STADT NIDAU

Revision der Ortsplanung Baurechtliche Teilgrundordnung «weiteres Stadtgebiet»

Mitwirkungsbericht

Öffentliche Auflage

Übersichtsplan der Änderungen 1:5'000
 nach der öffentlichen Mitwirkung
 inkl. Änderungen nach Vorprüfung 2020

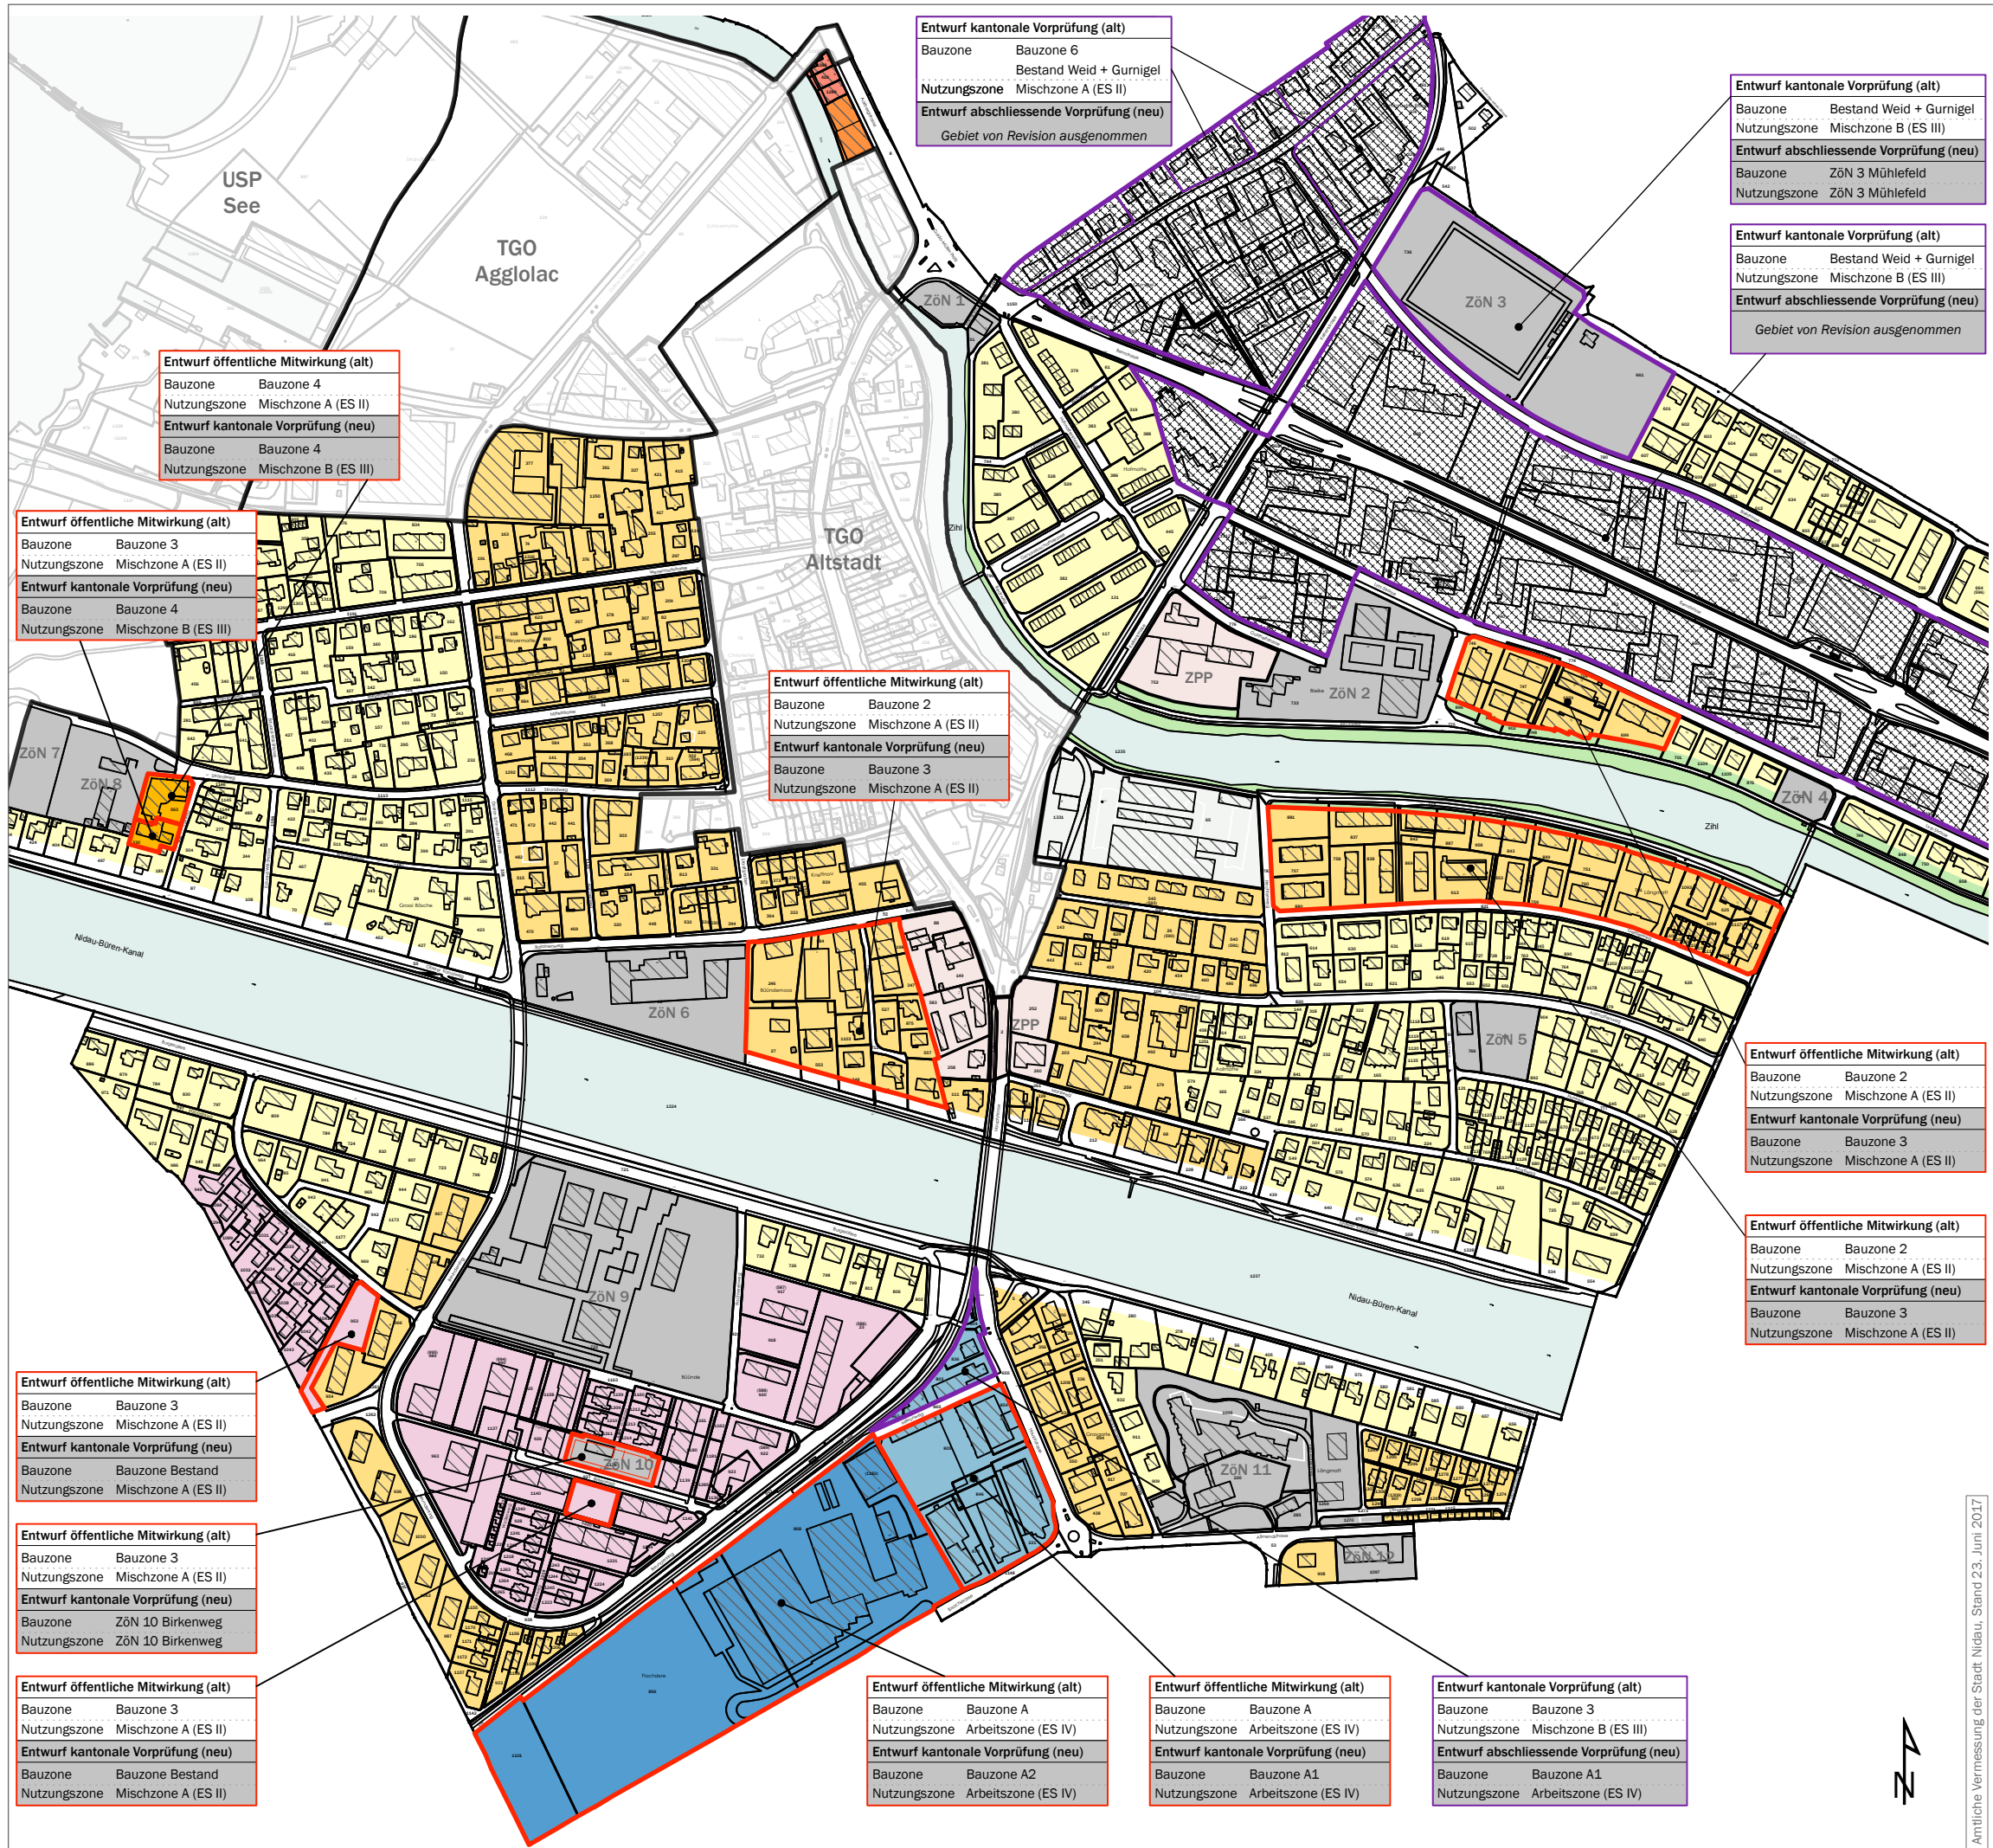
Nr.	Eingabe	Abkürzung Änderung	Antrag / Eingabe	Beurteilung	Bemerkung
Bauzonenplan					
38	07	Sportplätze Mühlefeld	Zum Schutz der Grün- und Naherholungsräume der Sportplätze Mühlefeld soll diese altrechtliche Grünzone der Bauzone O und nicht der Bauzone Bestand (Weidteile) zugewiesen werden.	B	Aufgrund der Rückmeldungen des Kantons im Rahmen der Vorprüfung, hat die Stadt Nidau entschieden die Sportplätze Mühlefeld von der altrechtlichen «Grünfläche» der neu geschaffenen ZÖN 3 zuzuweisen. Mit den spezifischen Bestimmungen in Art. 204 Abs. 2 TBR wird deren Zweck als Sport- und Spielplatz festgelegt. Zudem werden die Voraussetzungen geschaffen, die bestehende Sportinfrastruktur (Spielplatz, Garderobe, Toilette) bei Bedarf zu erneuern, bzw. zu erweitern.
39	07	Südliches Gurnigelquartier	Aus Sicht der Mitwirkenden ist es nicht nachvollziehbar, weshalb das südliche Gurnigelquartier in die Bauzone Bestand (Weidteile) zugewiesen wird, da die Bebauungsstruktur nichts mit der Baugruppe der Weidteile zu tun hat.	A, C	Die Stadt Nidau geht mit der Mitwirkenden einig, dass es sich beim südlichen Gurnigelquartier nicht um die gleiche Bebauungsstruktur, wie derjenigen in den Weidteilen, handelt. Mit Abschreibung des Ausführungsprojekts «A5-Westast» anfangs 2021 durch den Kanton hat sich die Ausgangslage im Gurnigel- und Weidteile-Quartier erneut erheblich verändert. Mit Abschreibung des Projekts bleibt auch die angestrebte städtebauliche Entwicklung in den beiden Quartieren wie auch die zukünftige Gestaltung der Bernstrasse bis auf weiteres ungeklärt. Die Stadt Nidau hat daher entschieden, die Planung in den beiden Gebieten vorerst zu sistieren. Die Gebiete des Gurnigel- und Weidteilequartiers werden daher in den Teilzonenplänen der TGO «weiteres Stadtgebiet» von der Revision und damit vom Beschluss und der Genehmigung ausgenommen.

Nr.	Eingabe	Abkürzung Änderung	Antrag / Eingabe	Beurteilung	Bemerkung
40	P4, P7	Aufzoning Beundenmoos	Die Mitwirkende beantragt, den Bereich zwischen ZÖN5 (Balainenschule) und ZPP Vorstadt Süd auch in die Bauzone 3 zu legen (anstelle Bauzone 2). Damit wäre der ganze Gürtel um die Altstadt gleich geregelt. Es macht auch Sinn, da es in diesem Bereich bereits eine Sonderbauzone gibt, in der es Mehrfamilienhäuser hat, die eigentlich der Bauzone 4 entsprechen (Grundstücke 184 etc.).	B	Der Bereich zwischen ZÖN 5 und der ZPP Vorstadt Süd wird gemäss Eingabe im Bauzonenplan neu der Bauzone 3 zugewiesen („Aufzoning“).
41	P4	Aufzonungen Lyss-Strasse und Fröschenweg	Die Gebiete südlich der Lyss-Strasse 40 bis 56 sowie das Geviert zwischen Hechtenweg-Gerberweg-Römerstrasse-Fröschenweg sind der Bauzone 3 zuzuweisen und es ist für die bestehenden Bauten, welche das zulässige Mass auch so noch überschritten haben, der gleiche Status zu gewähren wie dem «Bestand Weidteile», wo innerhalb der Zone Erweiterungen um 10% der bestehenden, oberirdischen Geschossfläche zulässig sind.	B	Die von der Mitwirkenden vorgeschlagenen Änderungen am Bauzonenplan werden vorgenommen und das Gebiet wird der Bauzone 3 zugewiesen (statt Bauzone 2). Es handelt sich hierbei um eine Anpassung, welche grösstenteils dem heutigen Baubestand Rechnung trägt (Erdgeschoss als Vollgeschoss, zwei Obergeschosse).

43	P1	ZöN Werkhof	Mit der ZöN 6 schafft sich die Stadt Nidau die Voraussetzung für die Planung von Werkhof/Infrastruktur/Parkierung und ist an einer geordneten und gestalterisch wertvollen Entwicklung interessiert. Die Situation zwischen dem Strandweg-Werkhofareal und dem gesamten Egliweg-Gewerbekomplex ist heute eher unbefriedigend, "ungepflegt" und erschliessungstechnisch nicht optimal gelöst. Die Mitwirkende ist offen für eine Koordination, wenn die Gemeinde die Planung ihrer ZöN angeht. Eventuell bestünde auch energie- und erschliessungstechnisches Synergiepotential (Heizung/Nahwärmeverbund; Abwasser- und Druckleitung; Trafostation; Zufahrt etc).	A, E	Wird zu Kenntnis genommen.
44	P1	Mischzonen	Der ehemals für die Uhrenindustrie erstellte Gewerbekomplex auf den Parzellen GB Nr. 330 und 563 ist heute bunt gemischt genutzt: Freizeit-Wohnen-Gewerbe. Mischzone A mit ES II entspricht aber teilweise nicht der heute gelebten und akzeptierten Nutzung und auch nicht dem ursprünglichen rein gewerblichen Zweck. Die Frage scheint uns angezeigt, ob die langjährig ansässigen und in dieser Tradition stehenden Gewerbebetriebe (Mechanikbetrieb, Buchdrucker, Geometerbüro und Tanzstudio mit Publikumsverkehr) nicht besser der Mischzone B mit ES III zugeteilt werden sollten. Zudem entstehen weniger Lärmkonflikte, wenn der Gewerbekomplex als ES III zwischen ES IV (ZöN-Werkhof) und den ES II-Bereichen (Wohnnutzung) liegt.	B	Die Parzellen GB Nr. 330 und 563 am Egliweg werden im Nutzungszoneplan neu der Mischzone B (ES III) zugewiesen.

46	13	Spielplatz Herrenmoosweg	Die Zukunft des Spielplatzes hinter der Tagesschule (Parzelle GB Nr. 953) soll gesichert werden, indem die obgenannte Parzelle als ZÖN Spielplatz deklariert wird.	B	Die Parzelle GB Nr. 953 wird neu der Bestandeszone (Bauzonenplan) zugewiesen.
47	12	Grünfläche	Die kleine Grünfläche zwischen Hauptstrasse und Beundenring ist als Grünzone aufzunehmen. Es handelt sich um eine der letzten verbleibenden Grünflächen, die nach Kriterien der Biodiversität anzulegen und zu unterhalten ist.	C	Die Stadt Nidau geht davon aus, dass mit der von der Mitwirkenden erwähnten Grünfläche diejenige zwischen asm-Bahnlinie und Beundenring gemeint wird (Parzelle GB Nr. 938). An dieser Stelle ist u.a. eine Buswendeschleife vorgesehen, weshalb eine förmliche Zuweisung zu einer Grünzone nicht erfolgt.

48	P1	Geschützte Bäume	Am gesamten Egliweg sind drei geschützte Bäume eingezeichnet. Mindestens zwei davon stehen nicht mehr. Die bestehenden Bäume am Egliweg sind gestalterisch sinnvoll, deren raumplanerischer Schutz ist aber unverhältnismässig, denn sie waren/sind weder speziell alt noch gross. Kein Vergleich zu den wunderbaren, riesigen alten Bäumen z.B. an der Eduard-Will-Strasse (z.B. Parzellen 427/436), welche nicht geschützt sind. Unseres Erachtens fehlt eine verständliche Systematik von geschützten und nicht geschützten Bäumen.	B	Die Bäume wurden im Rahmen der Erarbeitung des Landschaftsinventars auf Basis des altrechtlichen Zonenplans, Ergänzungen aufgrund Bauminventar und Abklärungen mittels Orthophotos erfasst. Da es sich teilweise um altes Kartenmaterial handelt, sind Fehler durchaus möglich und die Stadt Nidau froh um entsprechende Berichtigungen. Der Schutzplan wird entsprechend bereinigt.

49	P2		Der Mitwirkenden sind die im Schutzplan auf Parzelle GB Nr. 274 eingetragenen, geschützten Bäume nicht bekannt.	B	Der Schutzplan wird entsprechend bereinigt.
